# 2ème Modification du Plan Local d'Urbanisme

## NOTICE EXPLICATIVE

MAITRE  
D'OUVRAGE :  
AGDE

Notice explicative

## X L'OAP après modification du PLU

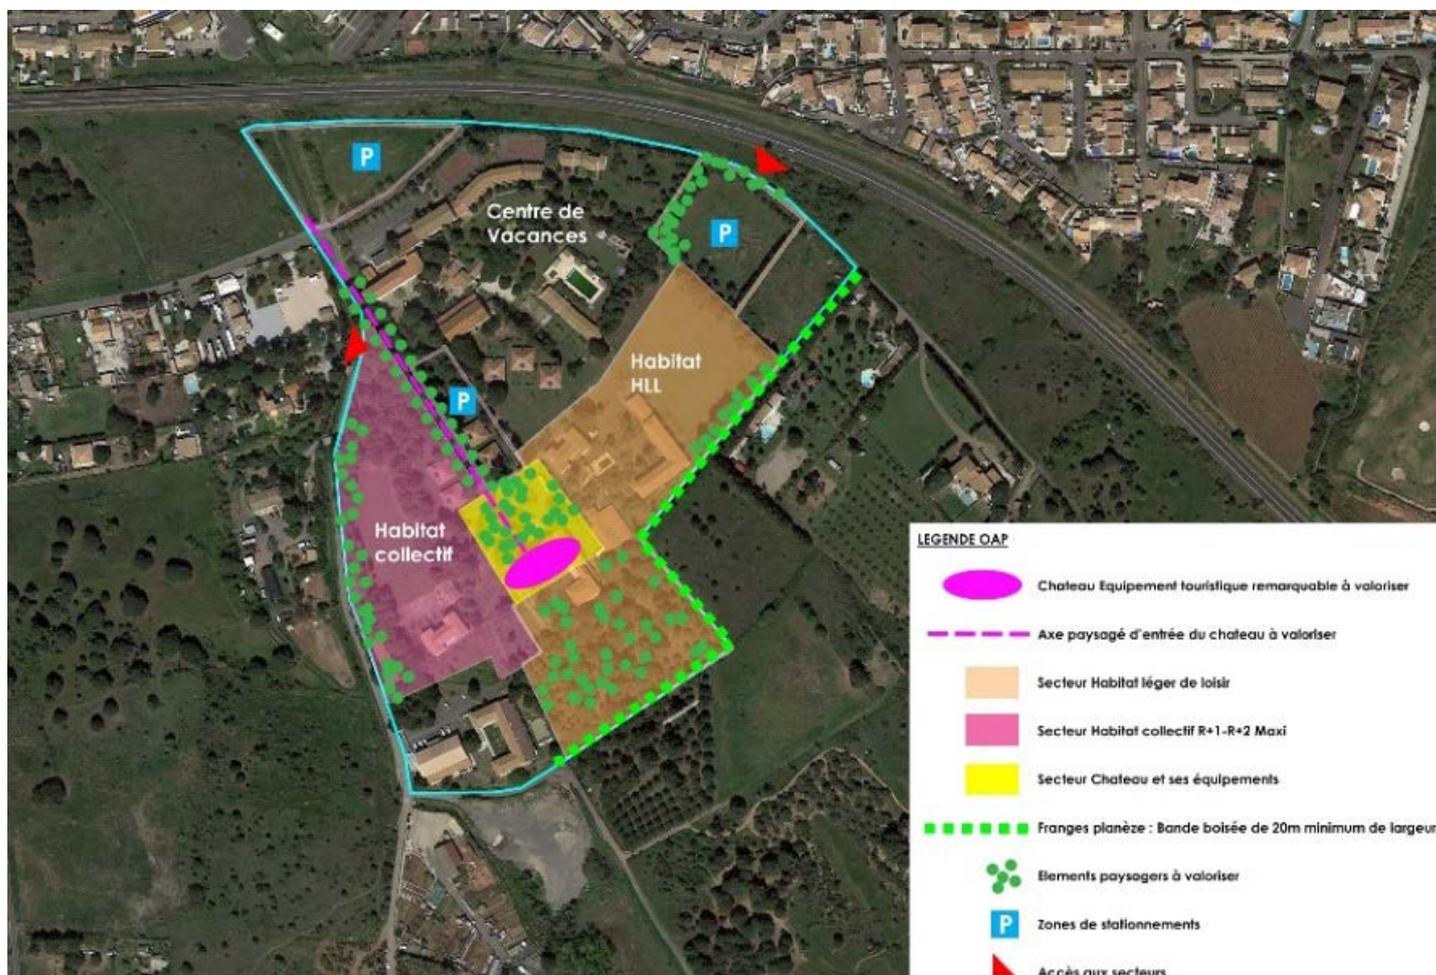
Le schéma d'ensemble de l'OAP du secteur de Batipaume (cf. ci-avant) ne sera pas modifié. Un schéma additionnel présenté ci-dessous venant préciser les modalités d'aménagement du secteur centre sera ajouté :

Il est important de préciser que seul le sous-secteur destiné à recevoir de l'habitat collectif sur 1,1 hectares pourra accueillir des constructions en R+1 et R+2 au maximum.

Le règlement graphique du PLU classe les bâtiments du « Grand et du petit Clavelet » à conserver au titre du SPR, voir plan ci-dessous :

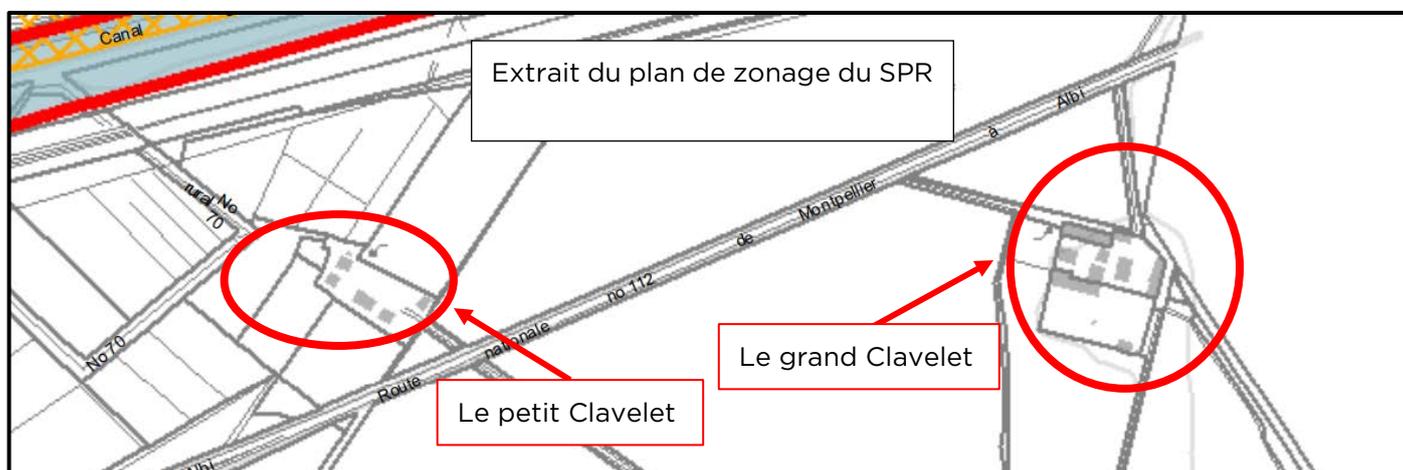
Or, d'après le plan général du SPR ci-dessous, les deux bâtiments du Petit et du Grand Clavelet se situent en dehors du périmètre du SPR.

Il advient ainsi nécessaire de mettre à jour le plan de zonage du PLU en enlevant le classement « Edifices à conserver (repérés par le SPR - ex AVAP) » de ces deux bâtiments.
